Dirección Nacional de Vialidad  
Director de Obra de Intercambiador de tránsito en Ruta Interbalnearia con Cno. de los Arrayanes  
Ing. Jorge Alessandri  
Presente

Tenga en cuenta las medidas correctivas llevadas adelante para corregir las “No Conformidades” expresadas en el informe con fecha 18 de marzo del 2022, en el expediente 2022-10-3-0001178, realizada el día 25 de febrero 2022.

**Fotos al 29/04/2022**

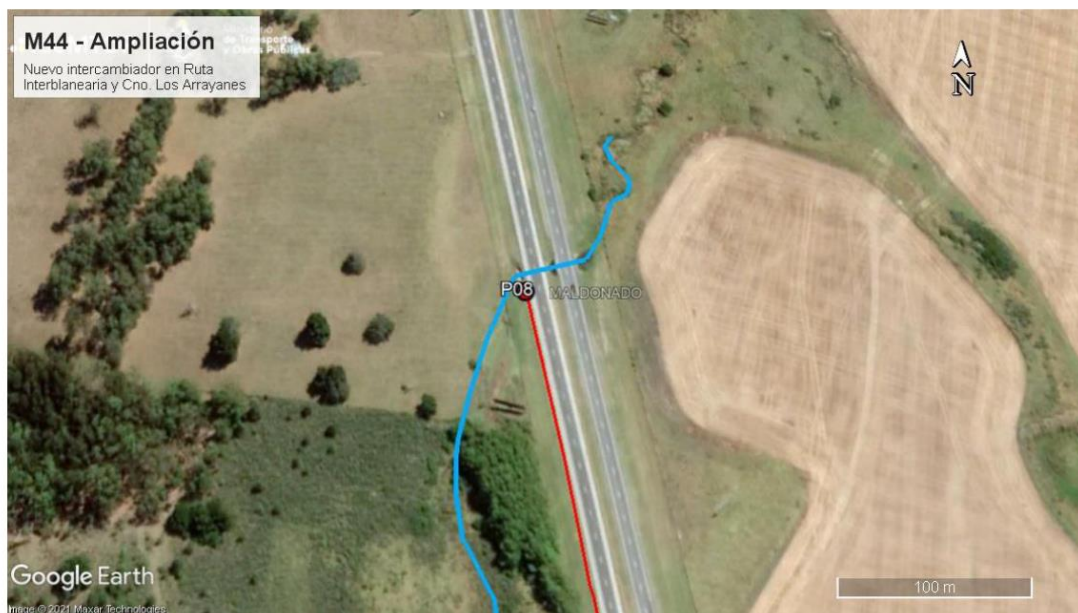
Ref.	Descripción	Requisito
1	<p>Según Exp. 2021- 36001-000258 del Ministerio de Ambiente, fechado el 20/08/21, se invadió la zona de amortiguación de la cañada que atraviesa la Ruta Interbalnearia en la progresiva 101K290, disponiendo materiales excedentes del movimiento de suelos de la obra.</p> <p>Durante el recorrido las contrapartes informan del retiro de esos materiales y la recuperación de la zona que se visualiza a distancia, pero no se inspecciona en todo su alcance.</p> <p>No existe en los ITGA del período agosto/21 – enero/22 ninguna evidencia de las acciones tomadas, este desvío fue indicado por CVU en auditoría realizada el 08/10/21 y en el ítem del ITGA del período agosto – octubre / 21 denominado “Auditorías” se dice que “No se realizaron auditorías en el período”.</p> <p>No se cumple con la información requerida en los ITGAs.</p>	<p>Exp. 2021- 36001-000258 del Ministerio de Ambiente</p> <p>No Conformidades 1 y 2 de auditoría ambiental de CVU (08/10/21).</p> <p>8.1 Manual Ambiental de la DNV/98.</p>

Por este motivo, se mantiene el estricto control sobre la zona de amortiguación de la cañada que se encuentra próximo a la obra. Se ha instalado el alambrado de ley que limita la faja de uso público del predio donde se ubica la cañada. La zona afectada se ha restaurado en su totalidad como se muestra en las fotos de este informe.

El objeto de las siguientes fotos es mostrar el antes, durante y el después de realizar las acciones correctivas. Las fotos que se ven continuación corresponden al momento de haber retirado todo el material de la zona de amortiguación de la cañada y del revestimiento de suelo vegetal con aporte de semillas para acelerar la recuperación. Luego se pueden observar fotos más recientes donde se puede ver la capa vegetal formada.
